Modulo per la presentazione delle osservazioni per i piani/programmi/progetti sottoposti a procedimenti di valutazione ambientale di competenza statale

ID: Codice procedura (ID_VIP/ID_MATTM): 12691

“Progetto di un impianto eolico denominato “Pitigliano” ubicato nei comuni di Pitigliano (GR) e Sorano (GR) costituito da 20 (venti) aerogeneratori di potenza nominale 7,0 MW per un totale di 140,0 MW con relative opere connesse ed infrastrutture indispensabili”

TESTO DELLE OSSERVAZIONI

Immagine 1. Vincoli ex art. 136 del CBC dal PIT della Regione Toscana e zona approssimativa dove è progettato l'impianto industriale.

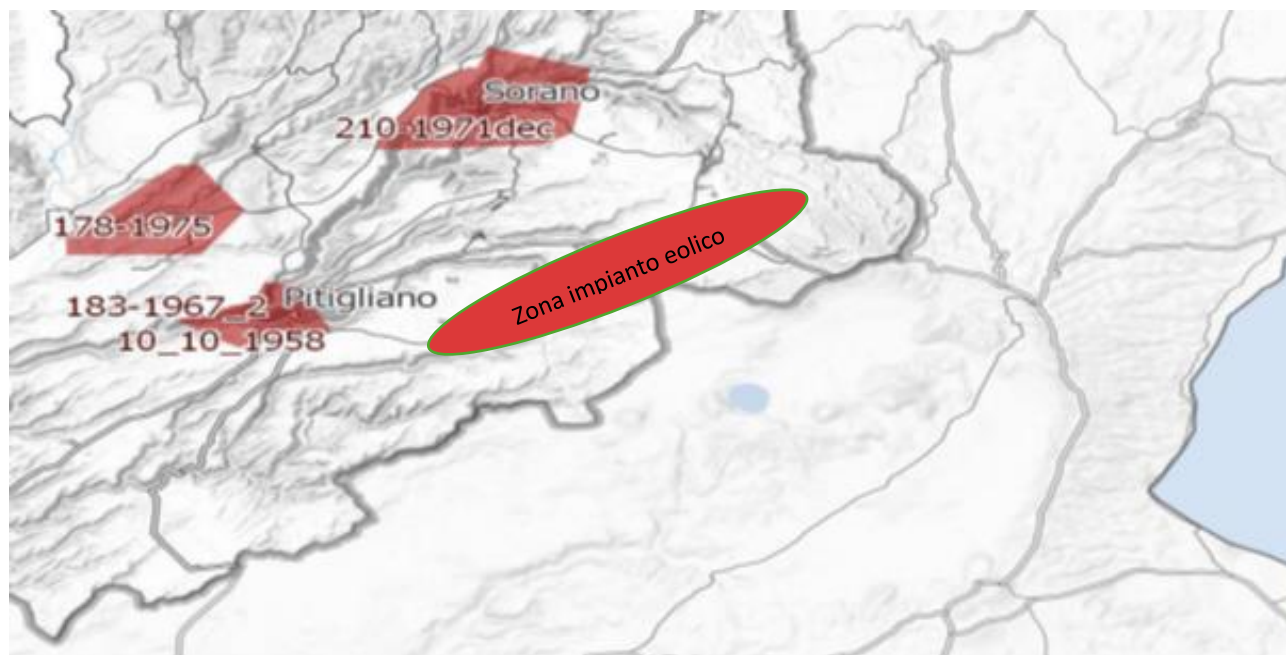
Al contrario si evidenzia che l'impianto eolico industriale citato non solo ricadrebbe con tutti e 20 gli aerogeneratori all'interno delle fasce di rispetto di 3 km di due vincoli paesaggistici di notevole interesse pubblico esistenti nella Regione Lazio e con una parte di essi nel vincolo paesaggistico del Centro abitato di Sorano (GR) quindi in aree non idonee all'installazione di impianti di energia rinnovabile. Addirittura, alcuni aerogeneratori sarebbero ubicati a poche centinaia di metri dai perimetri dei due vincoli paesaggistici laziali ex art 136 del CBC.

Inoltre, come sostiene la Proponente parte dell'impianto si verrebbe a trovare a 3,5 km dal centro abitato di Sorano. Infatti, tre degli aerogeneratori WTG 08, 09, 10 sono addirittura all'interno delle fasce di rispetto dei 3 km del suo vincolo paesaggistico di notevole interesse pubblico ex art 136 del CBC. Si evidenzia che così si crea

un'ulteriore incompatibilità con la tutela del Paesaggio.

Immagine 3. Cumulo di una parte di impianti eolici, fotovoltaici e geotermici industriali in progettazione ed esistenti intorno all’eolico industriale “Pitigliano”.

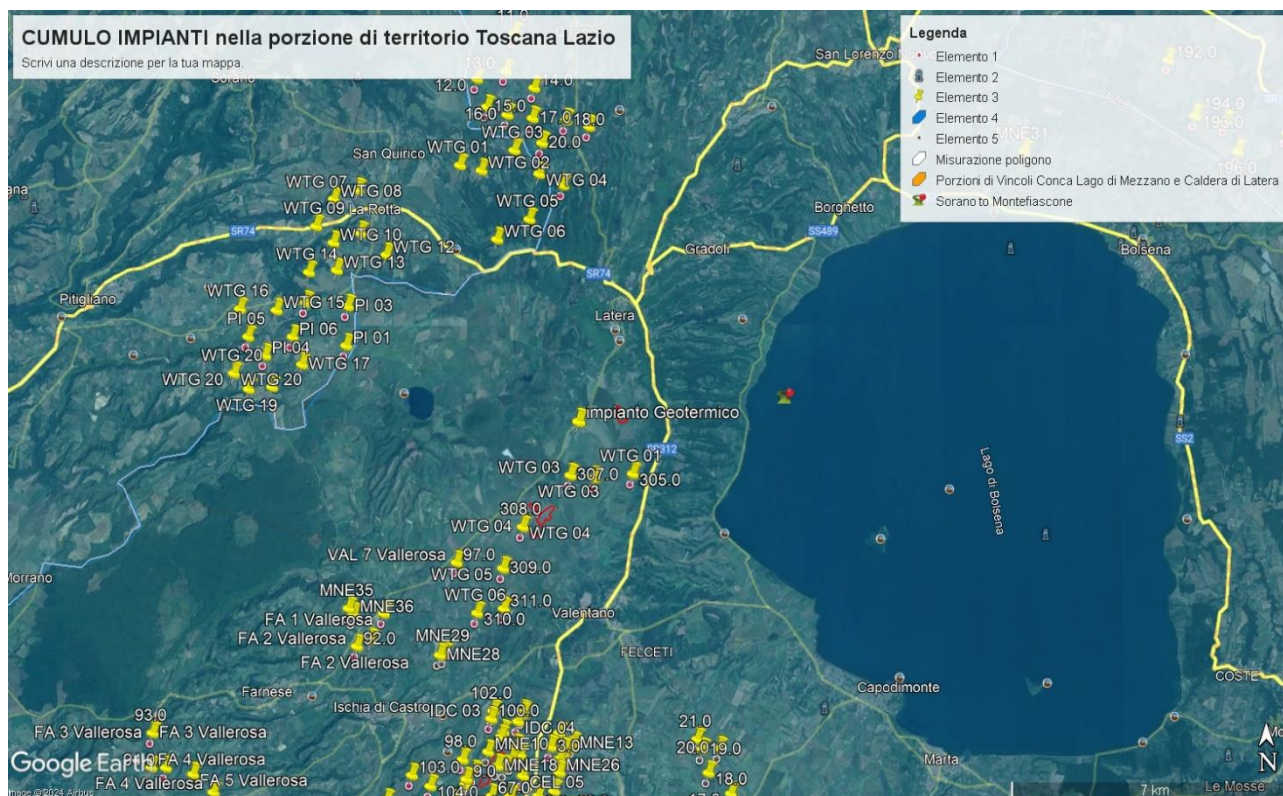
Tornando alle Linee guida nazionali, l’allegato IV dedica il paragrafo 3 agli impatti visivi e quelli sui Beni Culturali, Paesaggistici, Naturalistici e Culturali, dove viene detto che la valutazione dell’impatto visivo dovrà essere effettuata tenendo conto “**degli elementi caratterizzanti e qualificanti il paesaggio, effettuata alle diverse scale di studio (vasta, intermedia e di dettaglio...**”. Le analisi debbono non solo definire l’area di visibilità dell’impianto eolico industriale, **ma anche il modo in cui l’impianto viene percepito all’interno del bacino visivo**. Le analisi visive debbono inoltre tener in opportuna considerazione **gli effetti cumulativi derivanti dalla compresenza di più impianti**”. Nella Relazione Paesaggistica e nello Studio di Impatto Ambientale prodotte dalla proponente come già evidenziato è stato ignorato il vincolo paesaggistico di notevole interesse pubblico ex articolo 136 del Codice dei

Beni Culturali “*Ambito paesaggistico, geologico e geomorfologico dell’orlo della caldera di Latera ...*” Non vengono nemmeno citati gli impianti eolici in progetto al MASE, il “Rempillo” (6 aerogeneratori) e un altro in verifica amministrativa di 14 aerogeneratori e 72, 6 MW. Ad oggi nei territori di Pitigliano, Sorano e in quello limitrofo potenzialmente potrebbero essere insediati 40 aerogeneratori alti 200 metri e larghi 170. Ma la proponente non cita neanche altri impianti che creerebbero il cumulo e quindi maggiore impatto. Infatti, sul territorio della “Città del Tufo” (Sorano e Pitigliano) impatterebbero anche l’impianto eolico “Montarzo” di Onano con 13 aerogeneratori con le dimensioni ricordate, l’altro eolico industriale nel territorio di Valentano con sette aerogeneratori (stesse dimensioni), gli impianti di Farnese con un minieolico di 3 Torri alte 60 metri già installate in località Poggio del Crognolo e l’impianto eolico industriale “Vallerosa” (7 aerogeneratori alti 200 metri e larghi 158 metri) in procedura VIA presso la Regione Lazio. Inoltre, altri impianti del minieolico già presenti a Valentano, Cellere e Piansano e due progetti eolici industriali con le stesse dimensioni (200 m x 170 m) nel Comune di Ischia di Castro. La valutazione del cumulo non prende neanche in considerazione gli impianti industriali di fotovoltaico e agrivoltaico in progetto a Farnese, Valentano, Ischia di Castro, Cellere. L’impianto geotermico in procedura Via al MASE, progettato nella Caldera di Latera. Quindi è stata effettuata una valutazione del potenziale impatto cumulativo non veritiera a dispetto di quanto affermato dalla proponente che sostiene di aver preso in considerazione uno spazio di 10 km intorno al suo impianto per gli impatti che si creerebbero.

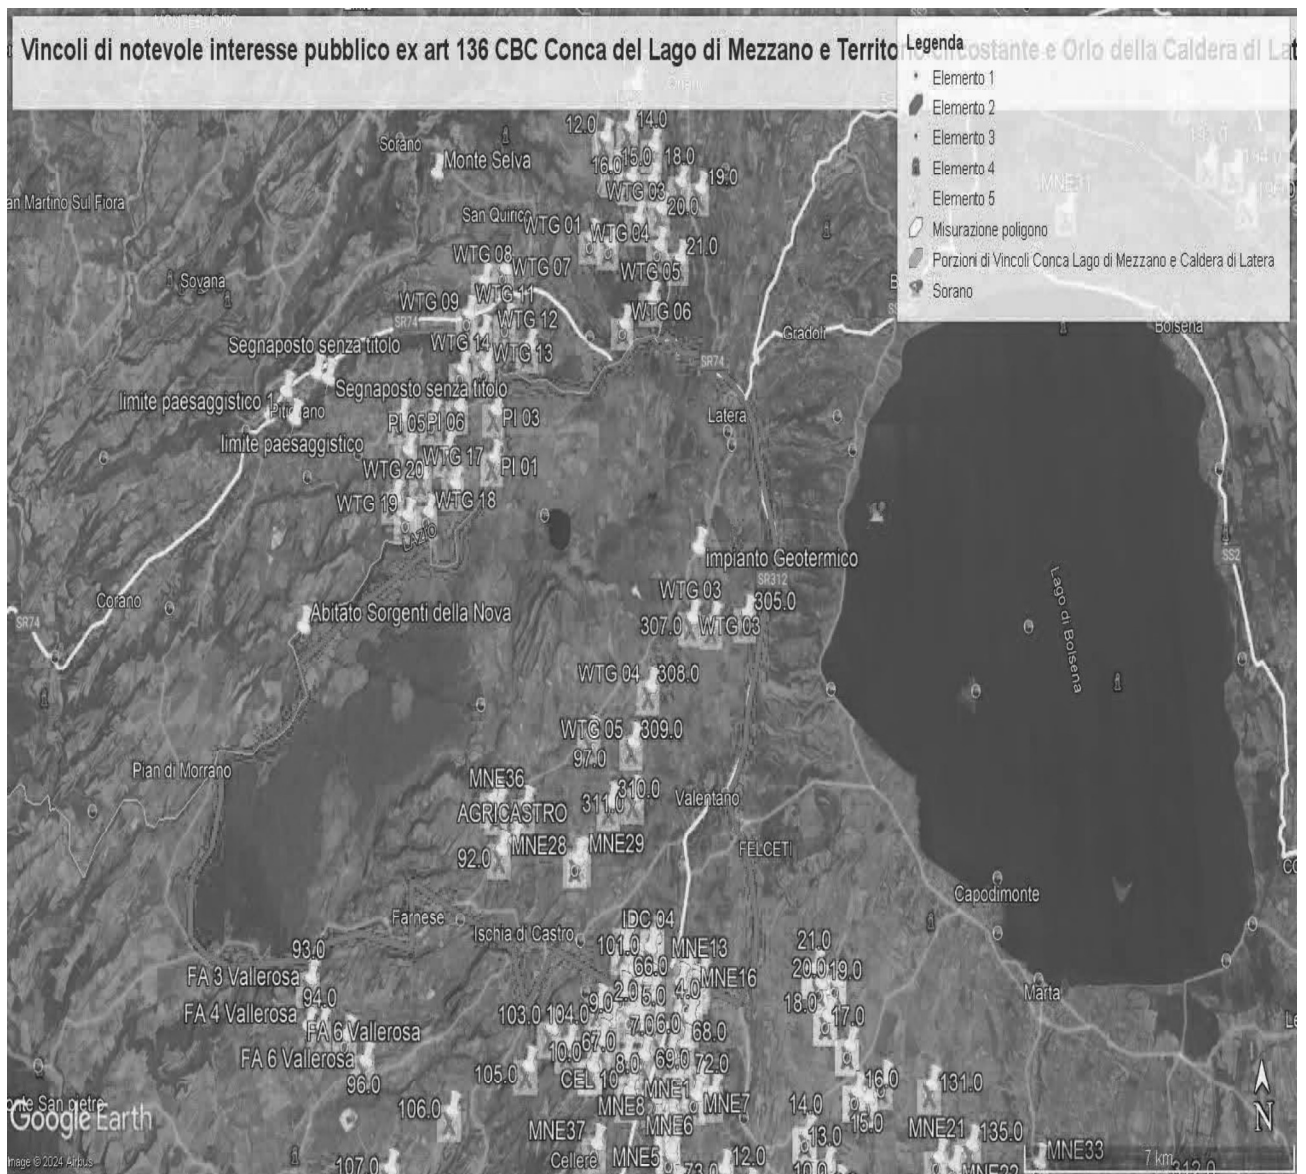
Come è illustrato nell'immagine si ribadisce che l'impianto industriale "Pitigliano" ricade completamente all'interno delle fasce di rispetto dei due vincoli di notevole

interesse pubblico e lambisce quelle di un terzo vincolo e quindi come affermato dal Consiglio di Stato nelle sentenze citate, l'impianto è insediato in area non idonea ai sensi dell'art. 20 comma 8 lettera c quater del D.Lgs. n. 199/2021 e ss.mm.ii al contrario di quanto sostiene la proponente.

IMMAGINE n. 3 Impianto eolico industriale "Pitigliano" e distanze aerogeneratori dai Vincolo "Orlo della Caldera di Latera.

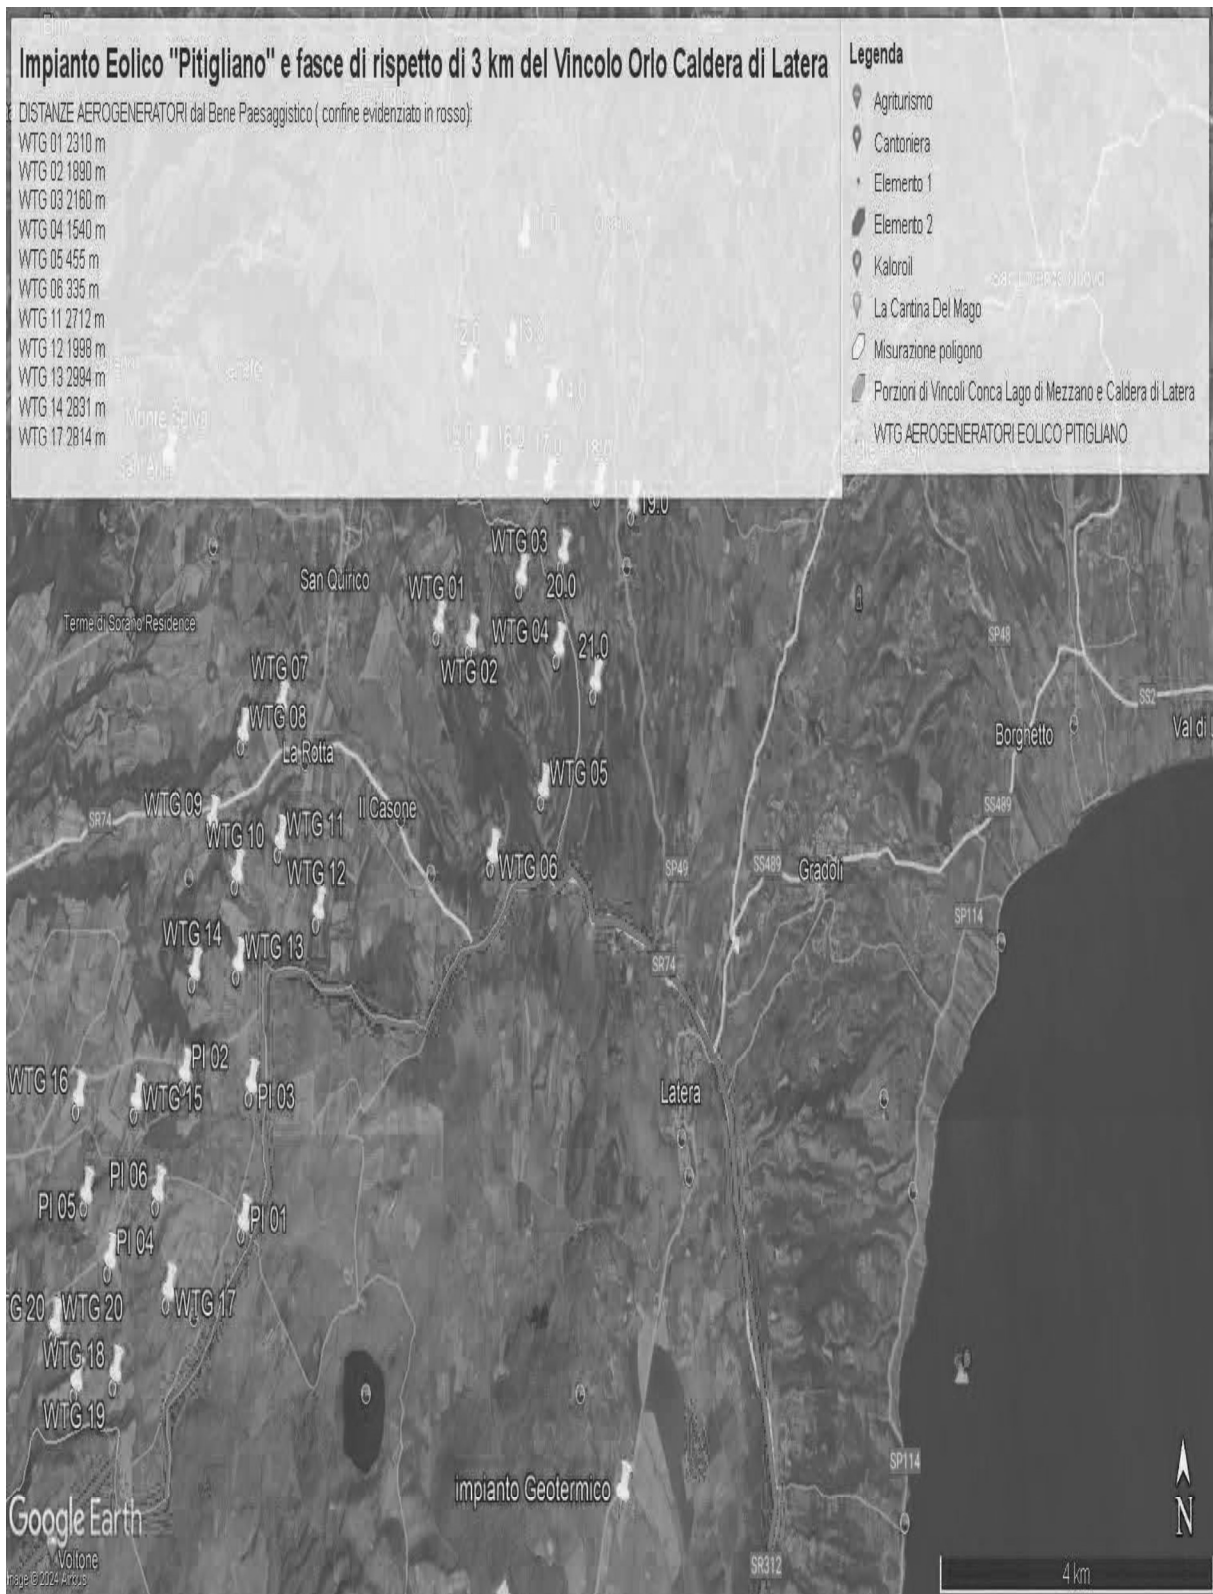
Concludendo, si evidenzia ancora che la proponente non effettuando la procedura prevista dalla Parte III delle Linee Guida nazionali ha ignorato un vincolo paesaggistico di notevole interesse pubblico istituito con un provvedimento del Segretariato regionale del Ministero della Cultura per il Lazio che ha emanato il Decreto di dichiarazione di notevole interesse pubblico n. 22 del 15.02.2024 ai sensi e per gli effetti dell'art. 136, co. 1, lett. c) e d) del decreto legislativo 22 gennaio 2004, n. 42, "Ambito paesaggistico, geologico e geomorfologico dell'orlo della caldera di

Latera e delle sue pendici interessate dai centri eruttivi periferici" nei comuni di CELLERE, FARNESE, ISCHIA DI CASTRO, LATERA, PIANSANO.

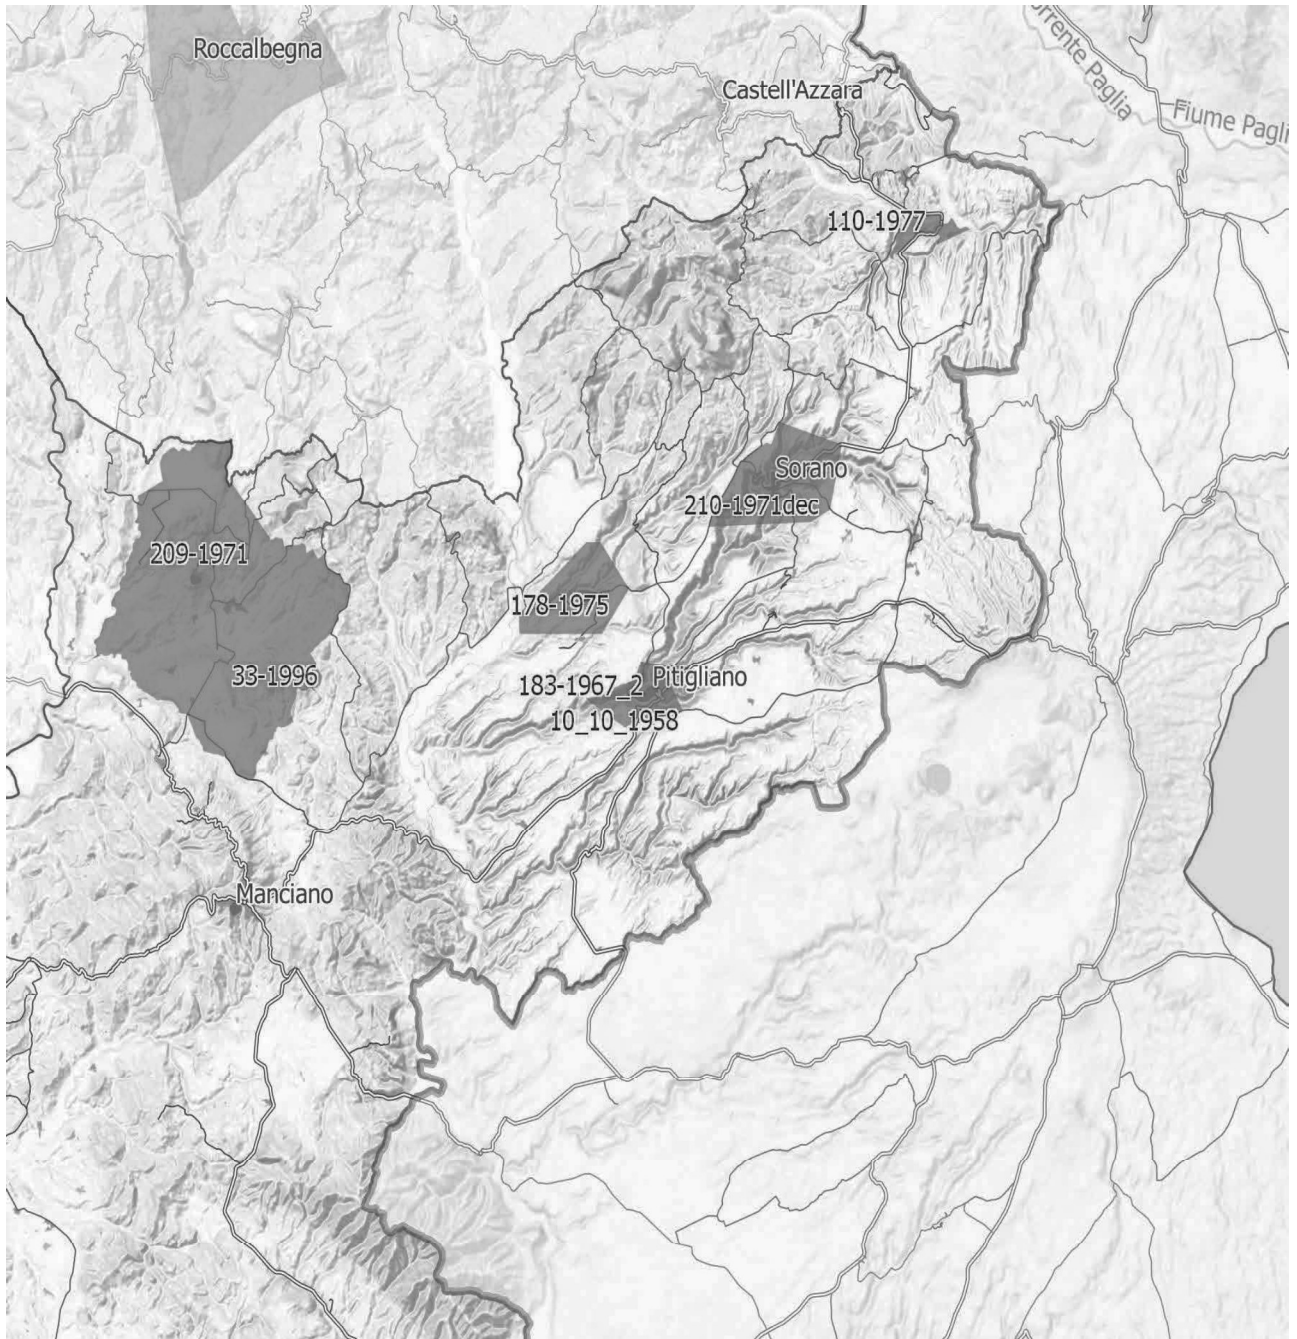
IMMAGINE n. 4 Si evidenzia che i tre aerogeneratori WTG 07, WTG 08 e WTG 09 impattano con il vincolo paesaggistico di notevole interesse pubblico del Centro Storico di Sorano. Il WTG 07 si troverebbe a 2828 m, WTG 08 2504 e WTG 09 2990. Il cavidotto dell'impianto invece impatta in buona parte del Vincolo paesaggistico ex art. 136 del CBC del Centro Storico di Pitigliano.

IMMAGINE n 5. Mappa eolici elaborata dall'Associazione Amici della Terra. La mappa evidenzia il cumulo degli impianti tra Lazio e Toscana.

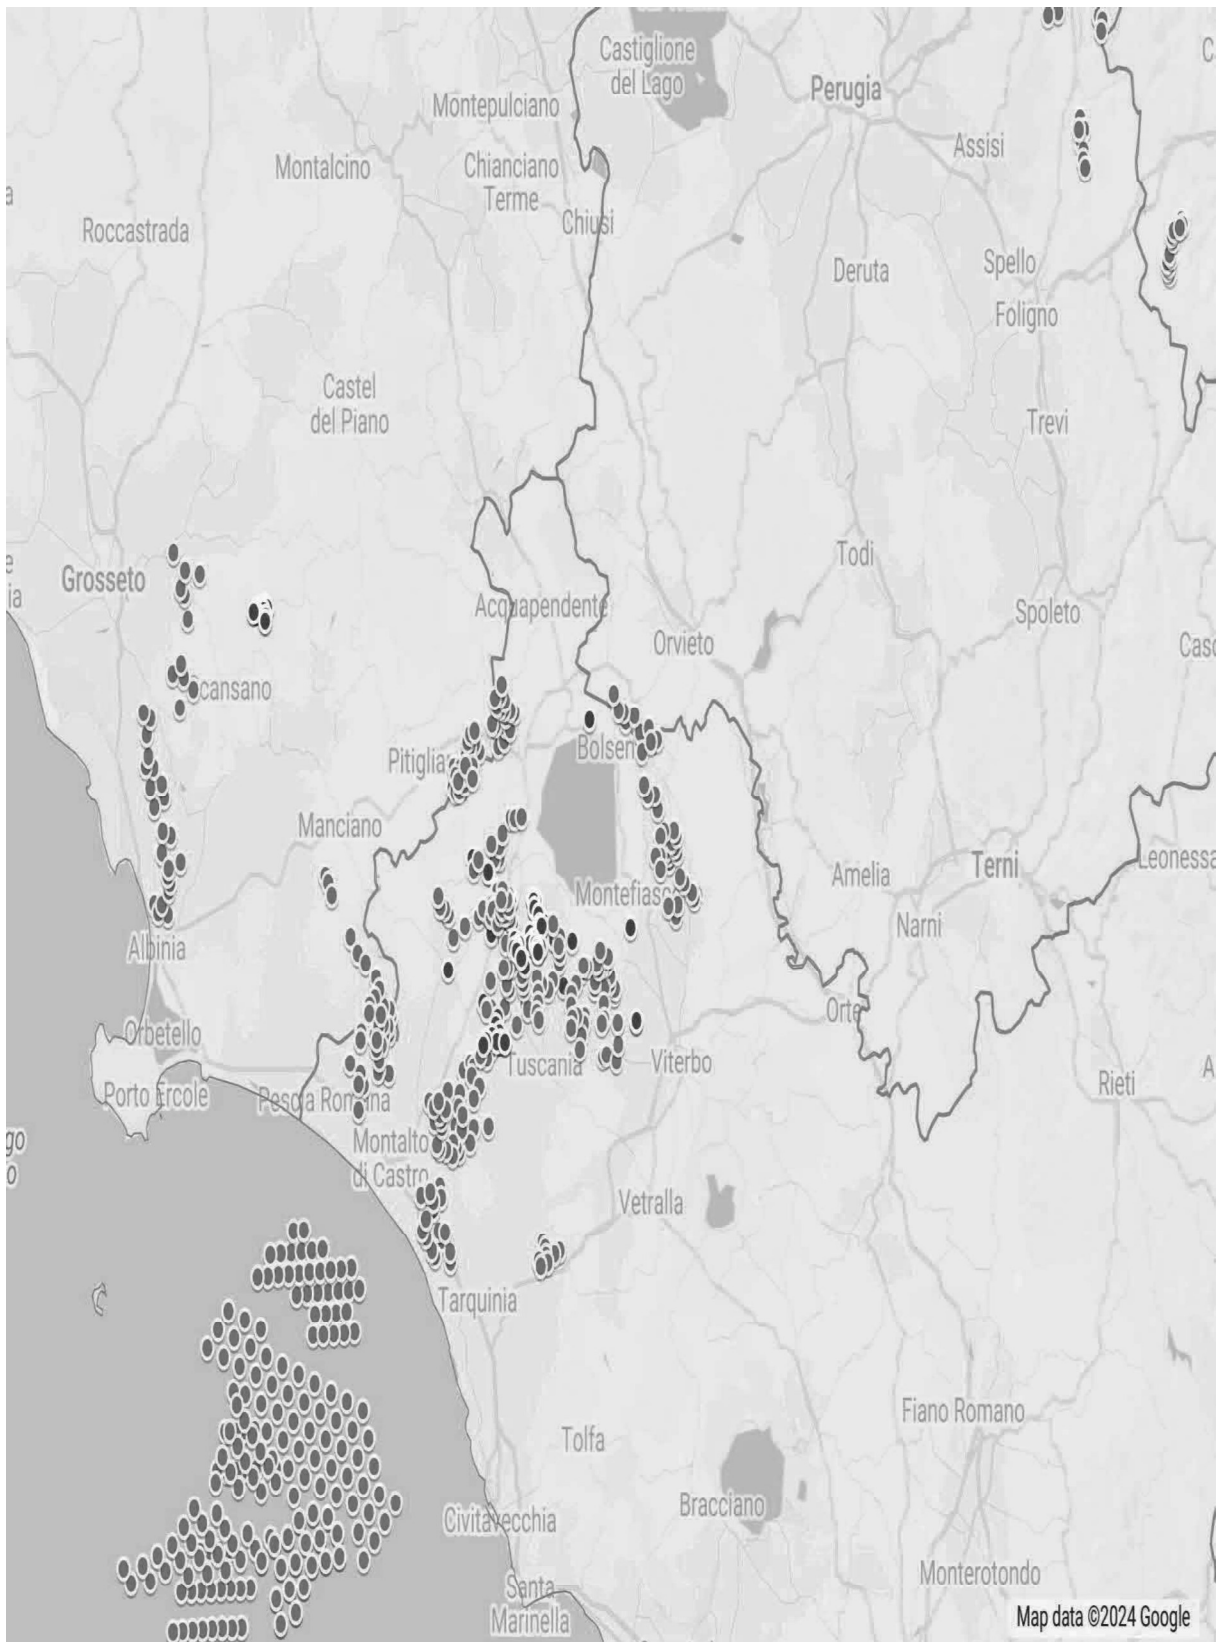
Riguardo al cumulo degli impianti FER, le mappe prodotte dalla proponente riguardano, come già evidenziato, soltanto una parte molto piccola degli impianti FER dell'area intermedia e vasta e in particolare di quelli eolici che contribuiscono a creare un notevole cumulo e la saturazione del territorio tosco laziale. Riguardo al cumulo dei soli impianti eolici si riporta la mappa dell'intervisibilità degli impianti eolici elaborata dall'Associazione nazionale “Amici della Terra”.

Se agli impianti eolici rappresentati qui sopra che non comprendono sia l'impianto eolico Pitigliano e le altre 14 pale del progetto eolico in verifica amministrativa sempre nel territorio di Pitigliano si aggiungono i migliaia di ettari (7000 fin'ora) di territorio occupato dagli impianti fotovoltaici e agrivoltaici e dalle altre tipologie appare chiaro il numero spropositato degli impianti FER nella bassa toscana e nella Tuscia.
